**AVIS RELATIF À LA PROTECTION
CONTRE LES EVENTUELS EFFETS NOCIFS ET NUISANCES
PROVOQUÉS PAR LES RAYONNEMENTS NON IONISANTS
GÉNÉRÉS PAR DES ANTENNES ÉMETTRICES STATIONNAIRES**

**Commune : OTTIGNIES-LOUVAIN-LA-NEUVE - Exploitant :
TELENET GROUP**

Référence exploitant : BW4553E

Rapport n° 725 / 2024

Figure 2 : Vue en plan des installations d'antennes dans un rayon de 300 mètres autour de l'installation faisant l'objet de la demande d'avis

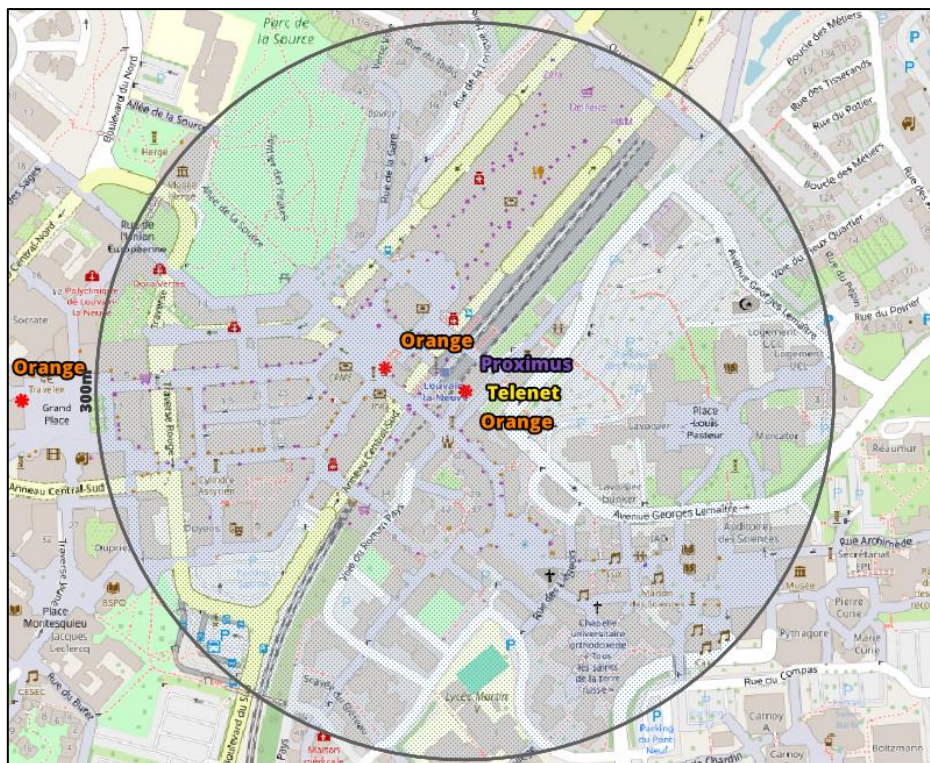
- il y a au plus 4 installations d'antennes émettrices stationnaires présentes dans la zone d'évaluation de 300 mètres de rayon représentée dans la figure 2, y inclus l'installation référencée dans le paragraphe 2 : la limite cumulative définie à l'article 4, §2 du décret est nécessairement respectée dans les lieux de séjour à l'intérieur de la zone d'évaluation de 300 mètres de rayon ;

- il y a exactement 5 installations d'antennes émettrices stationnaires présentes dans la zone d'évaluation de 300 mètres de rayon représentée dans la figure 2, y inclus l'installation référencée dans le paragraphe 2 et il existe, pour 3 ou 4 de ces installations, un avis attestant le respect de la limite abrogée de 3 V/m : la limite cumulative définie à l'article 4, §2 du décret est nécessairement respectée dans les lieux de séjour à l'intérieur de la zone d'évaluation de 300 mètres de rayon ;

- dans tous les autres cas, il a été vérifié que la limite cumulative définie à l'article 4, §2 du décret n'est pas dépassée dans les lieux de séjour sur base du nombre d'installations localisées dans la zone d'évaluation de 300 mètres de rayon représentée dans la figure 2, de leur localisation ainsi que des données inscrites dans la figure 1 et au paragraphe 4 du présent avis et dans les avis attestant le respect de la limite par installation ou de la limite abrogée de 3 V/m relatifs aux autres installations reprises dans la figure 2.

Compte tenu des considérations ci-dessus, il apparaît que l'intensité du rayonnement électromagnétique généré, dans les lieux de séjour situés dans un rayon de 300 mètres autour de l'installation référencée dans le paragraphe 2, par l'ensemble des antennes émettrices stationnaires de l'ensemble des exploitants du même site d'antennes émettrices stationnaires respecte la limite fixée à l'article 4, § 2 du décret.
